# Construction d'un espace technique inter-administration sur le site de Dégrad des Cannes Remire Montjoly

Mémoire en réponse à la demande de complément des services instructeurs

**Numéro du projet : 21MAG160**

Figure 1 : Rappel du découpage des bassins versants de projet (Source : Suez consulting)

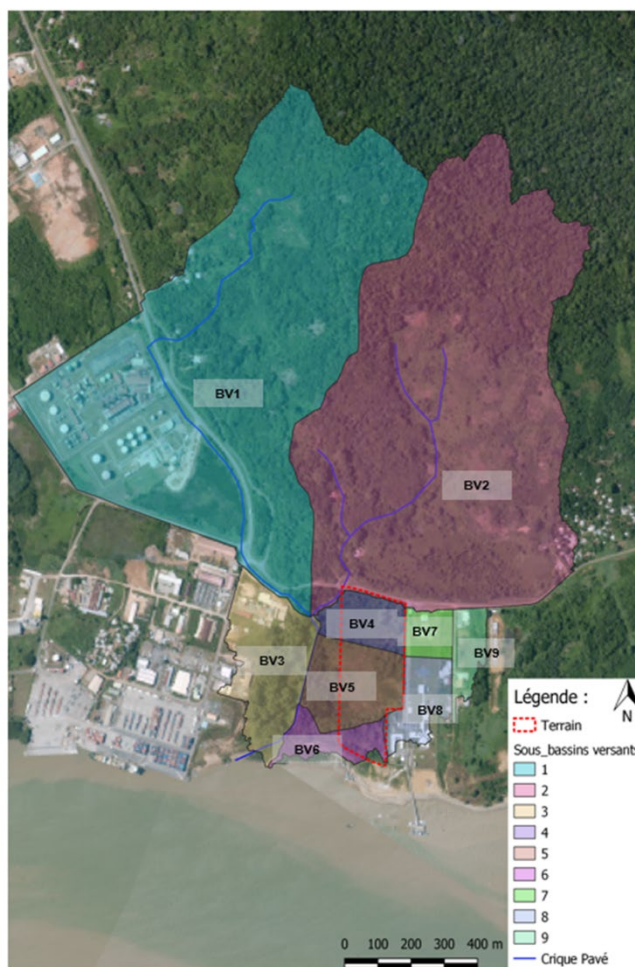
### Approche hydrologique :

L'évolution du débit de pointe généré par le projet au niveau de la crique Pavé est impactée par la production des ruissellements sur les sous-bassins versants du projet, soit 4, 5 et 6.

On notera néanmoins que l'impact est principalement situé sur le sous-bassin versant 4 (au nord) où seront positionnés les bâtiments et parking, s'évacuant dans le fossé anthropique existant menant à la Crique Pavé. Sur les sous-bassins versants inférieurs, l'impact est plus diffus, les surfaces concernées étant moins importantes et les zones étant soumises à un impact fort de la submersion marine.

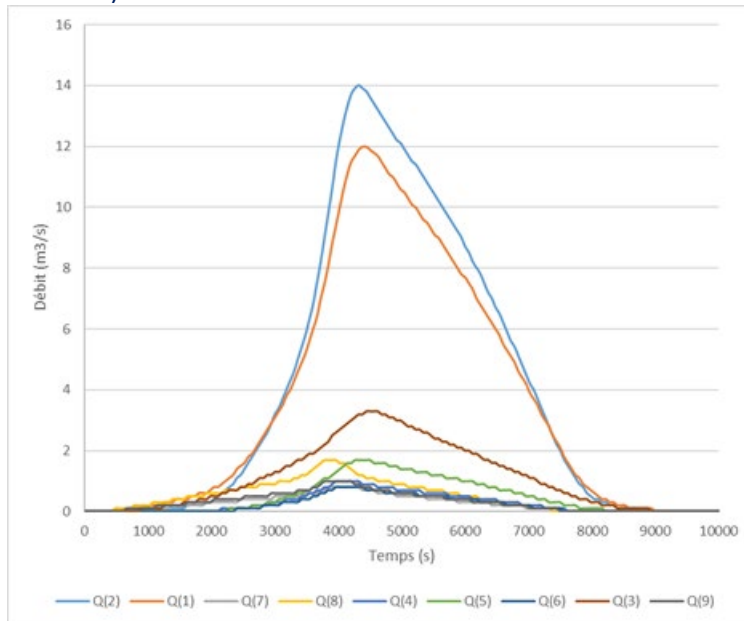
- BV1 sous dimensionné ? Légèrement revu à la hausse du fait de la présence d'une « cuvette » naturelle mais le peu de pente de la zone rend compliquée la détermination des directions d'écoulement. De plus les réseaux pluviaux sont méconnus sur plusieurs zones, et peuvent influencer de larges surfaces.
- BV2 semble être un peu sur dimensionné : les limites Nord et Ouest correspondent au MNT, et la route fait obstacle aux écoulements.
- Pas compris les limites des BVN 3 à BVN9, qui ne correspondent pas à des crêtes mais à des points bas. Les BV ont été découpés de façon à représenter des zones d'injection dans le modèle hydraulique : le BV 3 permet de représenter les venues d'eau de l'ouest jusqu'à la crique Pavé. Le BV 9 représente les écoulements dans le quartier en supposant que la majorité est reprise par le réseau pluvial de la zone, rejoignant le fossé de la route.
